**ARPAT - AREA VASTA COSTA - Dipartimento di Livorno - Settore Supporto tecnico**

**Oggetto:** Procedimento di Verifica di Assoggettabilità a VIA, art. 19 D.Lgs. 152/06 e art. 48 L.R. 10/2010, relativo al nuovo impianto di elettrolisi per la produzione di Idrogeno rinnovabile presso il Parco industriale di Solvay Chimica Italia S.p.A. nel Comune di Rosignano Marittimo (LI).  
Contributo istruttorio ARPAT.

**Proponente:** Sapio Produzione Idrogeno Ossigeno Srl.

**Percorso della tubazione di acqua demineralizzata**

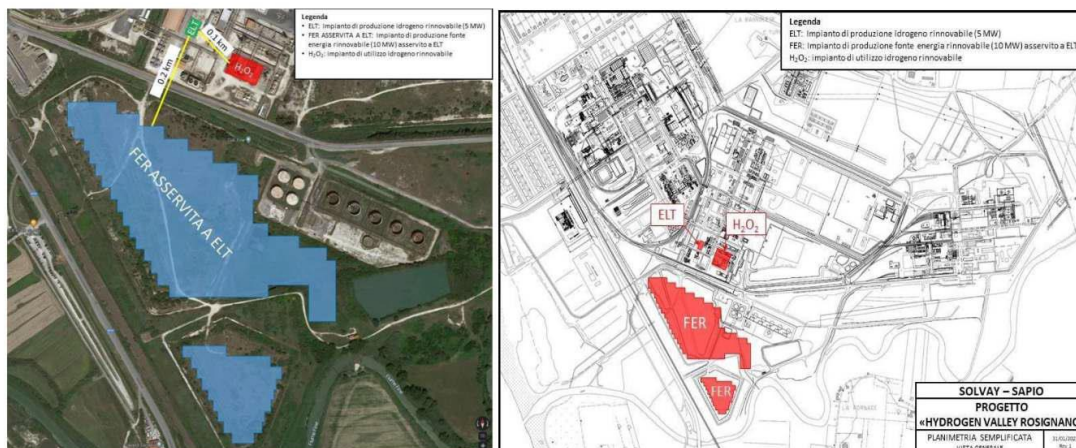
*Sempre ai fini della tutela della risorsa idrica si ritiene che il proponente tenga in considerazione inserendo nel bilancio idrico l'eventuale acqua utilizzata per il lavaggio dei moduli fotovoltaici, indicando la tipologia e provenienza della stessa (acqua demineralizzata, acque di scarto, acque emunte etc.). Si ritiene che in fase autorizzativa sia fornita una planimetria di dettaglio riportante tutti i flussi dell'acqua del processo.*

*In merito alla planimetria riportante il dettaglio di tutti i flussi dell'acqua di processo, si faccia riferimento alla Tavola n. 7 "Gestione delle acque meteoriche" file 09tav7\_gest\_acque\_meteoriche Rev. 1 depositata in fase di istanza e all'immagine sotto riportata, che illustra il percorso della tubazione di acqua demineralizzata dal punto di produzione/stoccaggio di Solvay al B.L. Sapio.*

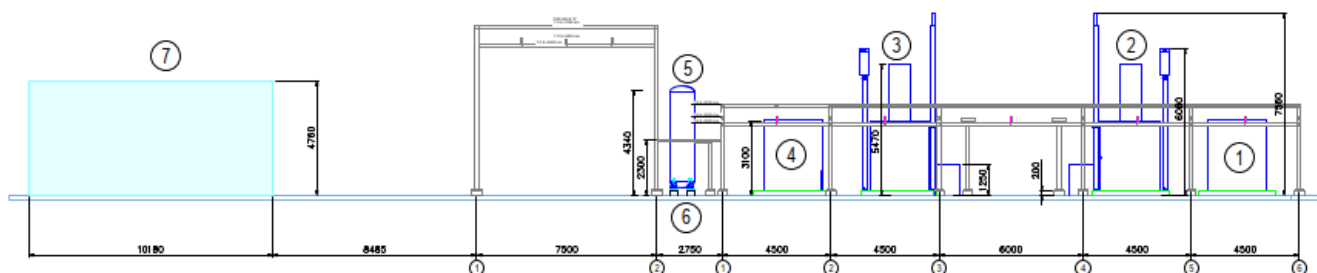
*e) a tal fine sarebbe opportuno avere anche un prospetto quotato dei moduli.*

*Il prospetto quotato dei moduli è presente in Tavola n. 5 "Planimetria generale", file 07tav5\_plan\_generale Rev. 2*
